改善箇所説明図

改善の内容

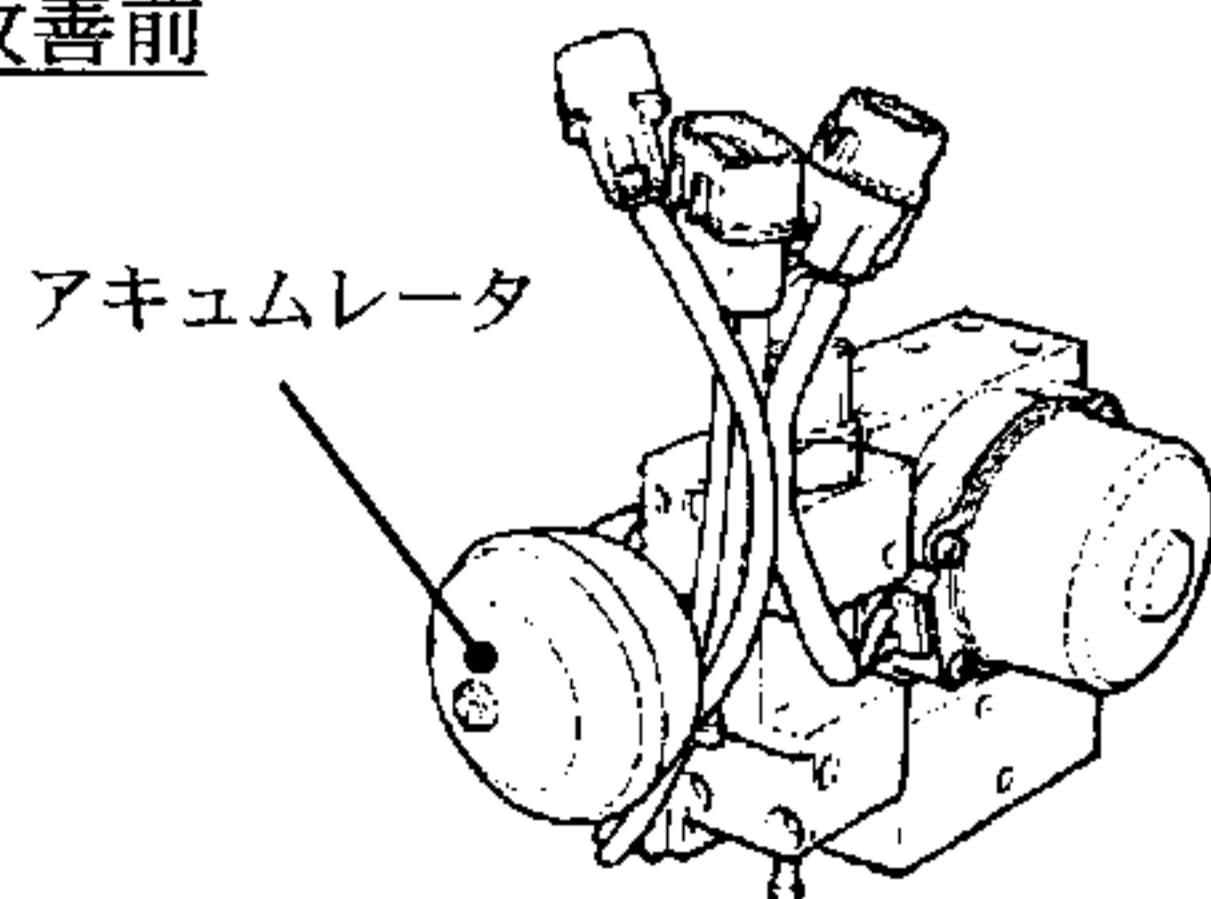
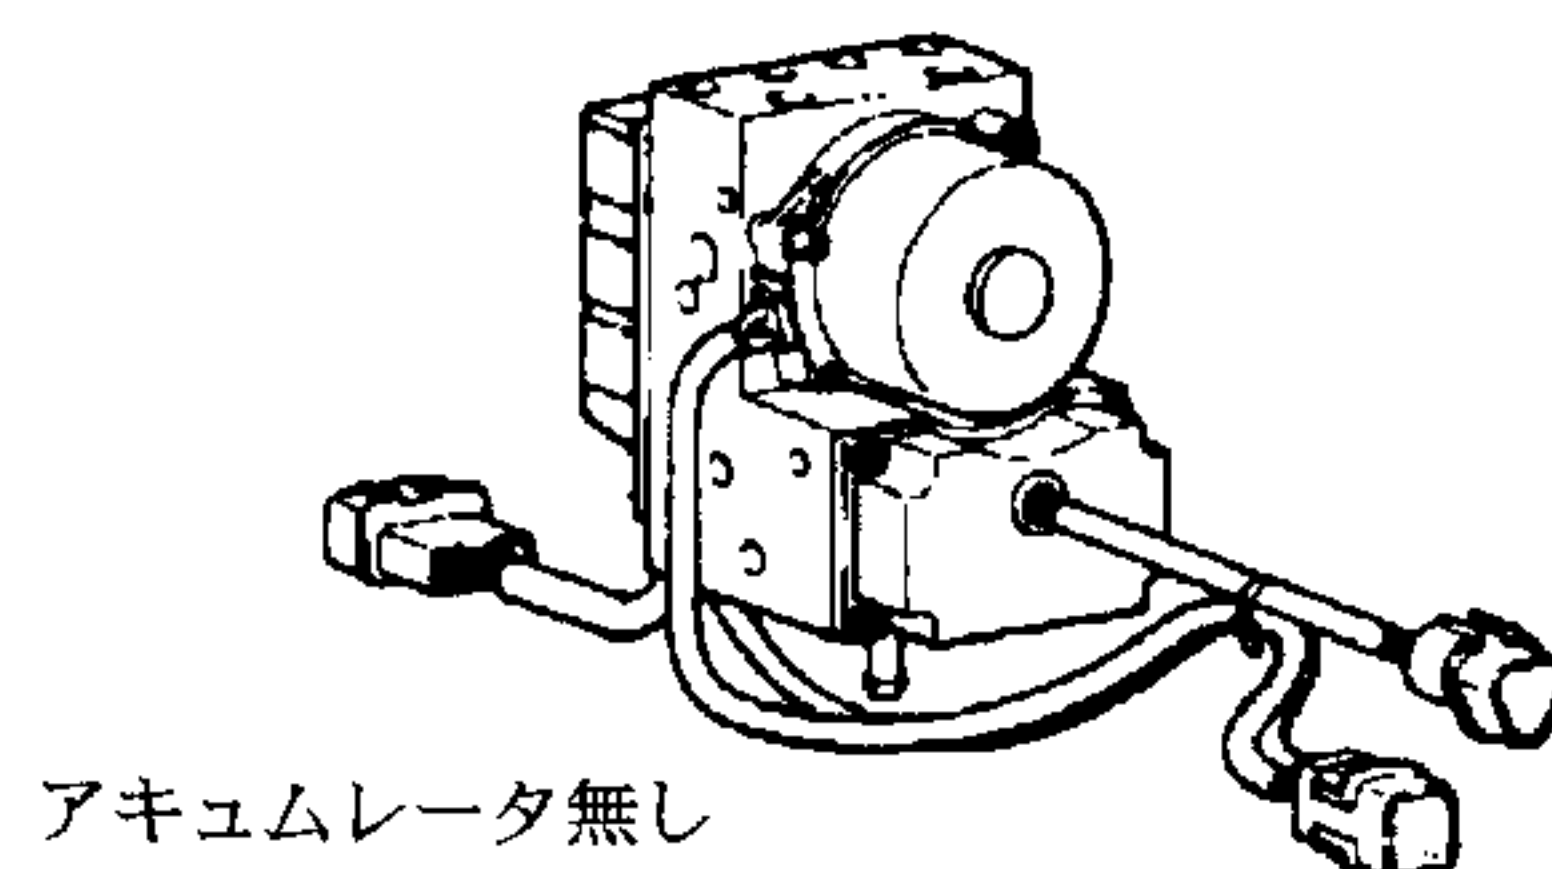
全車両、当該アキュムレータを使用したASC油圧ユニットを含む構成システムを対策品（ガス封入式アキュムレータを使用しないシステム）と交換する。

識別：外観上、アキュムレータの有無にて容易に識別が可能のため、特別な識別の追加は行わない。
